## 改善箇所説明図

### 標準不適合発生箇所

ボディコントロールモジュール

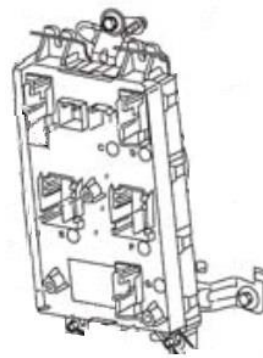
ボディコントロールモジュールの制御プログラムが不適切なため、後面方向指示器の故障診断機能が作動しないことがある。そのため、後面方向指示器が故障した場合に、運転者に対する警告機能(側面方向指示器の点滅回数変化、メータクラスタ内の作動状態表示ランプの点滅回数変化及び作動音の発生周期変化)が作動しないおそれがある。

全車両、ボディコントロールモジュールの制御プログラムを書き換える。

識別 : 運転席ドアストライカー下部固定ボルトの頭部に黄色ペイントを塗布する。
